**GRAND PARIS EXPRESS** LE RÉSEAU DE TRANSPORT PUBLIC DU GRAND PARIS

LIGNE 15 SUD : PONT DE SÈVRES < > NOISY - CHAMPS

**DOSSIER DE DEMANDE D'AUTORISATION  
(CODE DE L'ENVIRONNEMENT, CODE FORESTIER, CODE DE L'URBANISME)**

**Avis délibéré de l'Autorité environnementale  
sur la ligne 15 Sud (rouge) et compléments apportés**

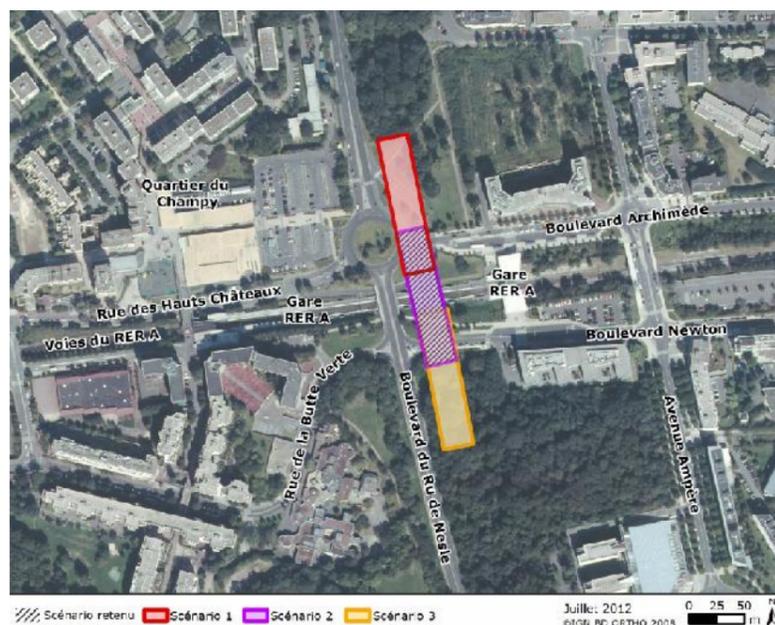
(§2.2 – page 11) : « L'Autorité environnementale recommande de compléter la présentation de l'analyse des variantes de la gare de Noisy-Champs en rappelant les projets urbains prévus dans le CDT Coeur Descartes sur le secteur de la Butte verte, ainsi que les effets cumulés des deux projets et le processus et les raisons qui ont finalement conduit à privilégier cette variante. »

Dans le cadre de la procédure de déclaration d'utilité publique (DUP), l'étude d'impact présentait l'étude de 3 scénarios d'implantation pour la gare de Noisy-Champs :

**Représentation conceptuelle de l'effet barrage entraîné par un ouvrage pénétrant entièrement ou en partie dans une nappe**  
(Figure réalisée par BURGEAP)

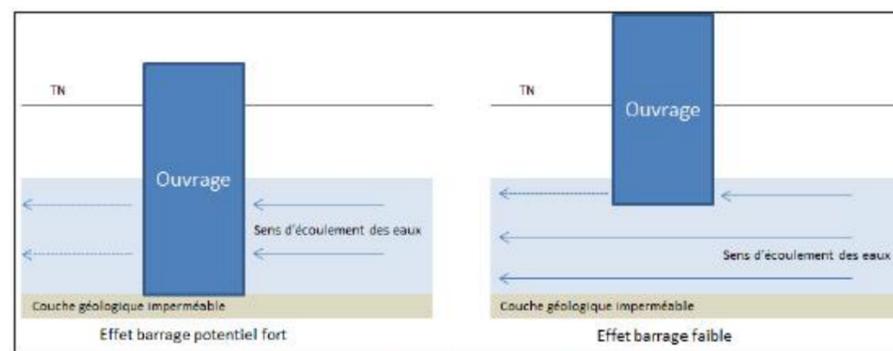
(§2.3.1.4 – page 13 de l'avis de l'AE) : « L'Autorité environnementale recommande :

Lorsqu'un ouvrage souterrain intercepte tout ou partie d'un aquifère, un relèvement de la nappe est observé en amont et un abaissement à l'aval (cf. figure suivante). Il s'agit d'un phénomène représentatif de l'effet potentiel du projet en phase d'exploitation.

Extrait de l'étude d'impact (pièce B.3 – page 264)

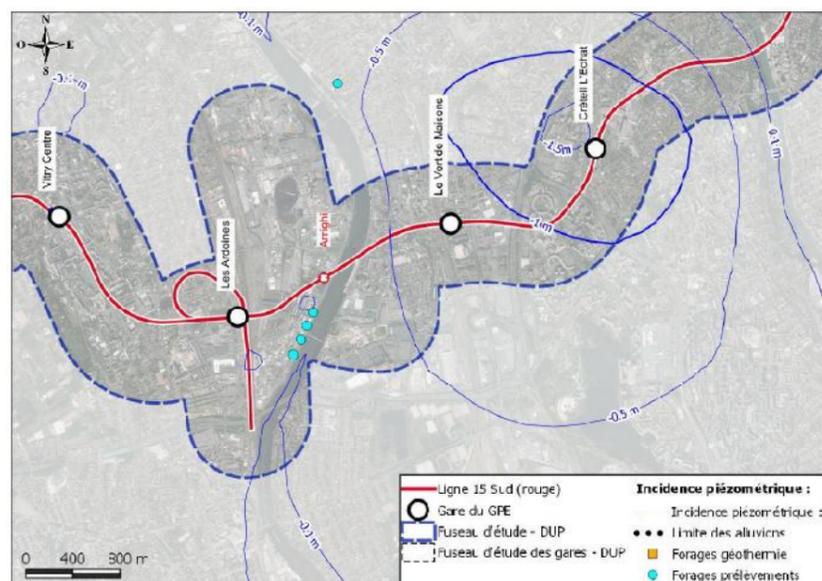
(§2.3.1.5 – page 14 de l'avis de l'AE) : « L'Autorité environnementale recommande de reprendre de manière plus didactique la présentation des scénarios et la justification des débits d'épuisement issus de la modélisation des rabattements de nappe durant les phases de chantier. »

Ces volumes, dits débits d'épuisement sont indiqués à la page 308 de la pièce B.3 de l'étude d'impact, ils correspondent aux débits maximums estimés par les maîtres d'œuvre en charge de l'élaboration de la ligne 15 Sud.

Ces valeurs sont issues d'une estimation prenant en compte un critère de sécurité concernant la performance des dispositions constructives qui seront réalisées et considérant chaque ouvrage de manière isolée. Cette estimation repose sur l'hypothèse que le rabattement provoqué par le pompage au droit de l'ouvrage considéré n'atteint pas les ouvrages voisins. En négligeant l'abaissement piézométrique induit par les pompages voisins, des débits au droit de l'ouvrage considéré sont donc majorés. Cette approche représente le cas le plus pessimiste en termes d'estimation des débits mais pas nécessairement en termes d'impacts.

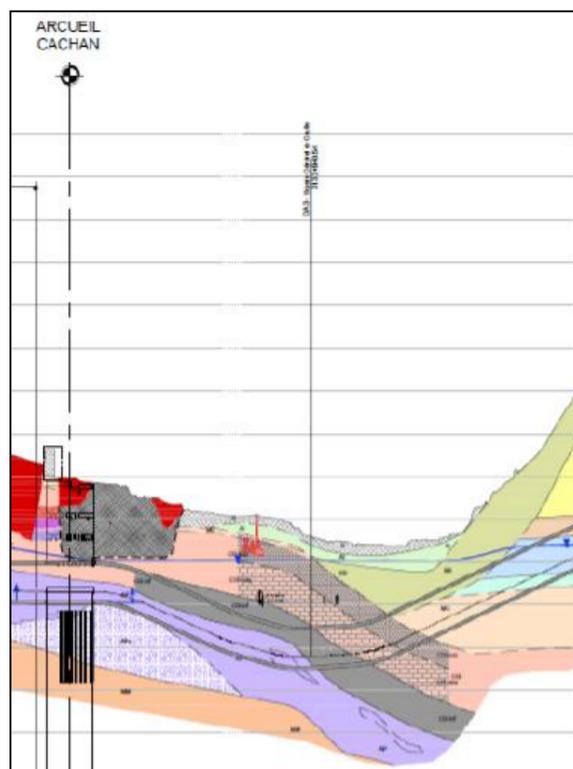
(§.2.3.2.1 – page 16 de l'avis de l'AE) : « En outre, des débordements du réseau d'assainissement (dans lequel la Bièvre canalisée est intégrée) sont possibles sur le secteur Arcueil-Cachan. L'Autorité environnementale relève que la vulnérabilité des ouvrages à ce type d'évènement n'est pas analysée. L'Autorité environnementale recommande de compléter l'étude d'impact par une analyse des risques de débordement du réseau d'assainissement. »

Cette note présente les éléments relatifs aux interactions entre le réseau d'eau pluviales et la gare d'Arcueil Cachan située au niveau de la vallée de la Bièvre. La figure ci-dessous montre la position topographique de la gare par rapport au fond de la vallée de la Bièvre.

Cette figure permet de constater que la gare n'est pas située en fond de vallée. Le fond de vallée se situe à une cote d'environ 47 m NGF. La gare se situant environ 10 à 12 m plus haut, elle n'est pas sensible à une inondation.
